**Forum mondial de l'harmonisation des Règlements  
concernant les véhicules****194<sup>e</sup> session**

**Accord de 1958 :****Examen de projets d'amendements****à des Règlements ONU existants soumis par le GRSP****Proposition de série 10 d'amendements au Règlement ONU  
n° 16 (Ceintures de sécurité)****Communication du Groupe de travail de la sécurité passive\***

Figure 1

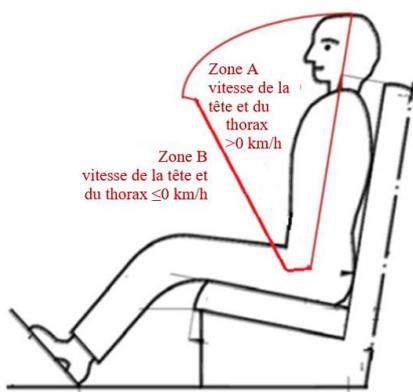
12. L'homologation est accordée/refusée/étendue/retirée<sup>2</sup> pour la fixation aux emplacements des ancrages généraux tels qu'ils sont définis à la figure 1 de l'annexe 6 du présent Règlement/pour utilisation sur un véhicule particulier ou sur des types de véhicules particuliers<sup>8</sup>.
- 12.1. Dans le cas où l'homologation d'un système de retenue a été accordée ou étendue, ce système peut être utilisé pour certains types de véhicules respectant la condition suivante : aucune partie intérieure ne doit se trouver dans la zone A telle que définie dans la figure 1 ci-dessous.

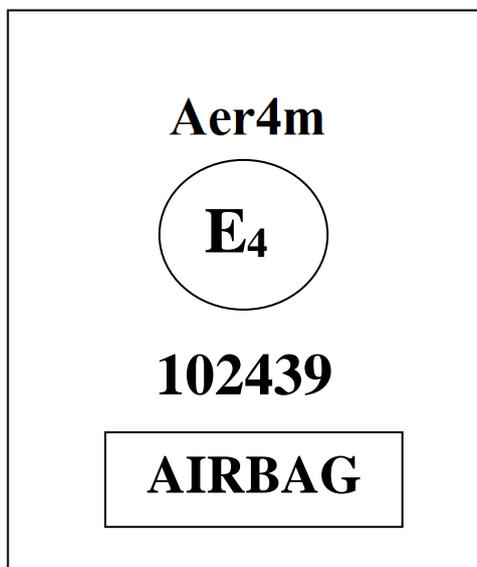
La ceinture portant la marque d'homologation ci-dessus est une ceinture trois points ("A"), pourvue d'un rétracteur du type 4N ("r4N") à sensibilité multiple ("m"), pour laquelle l'homologation a été accordée aux Pays-Bas (E 4) sous le numéro 102439, le présent Règlement contenant déjà la série 10 d'amendements au moment de l'homologation. Cette ceinture ne doit pas être montée sur un véhicule de la catégorie M<sub>1</sub>.
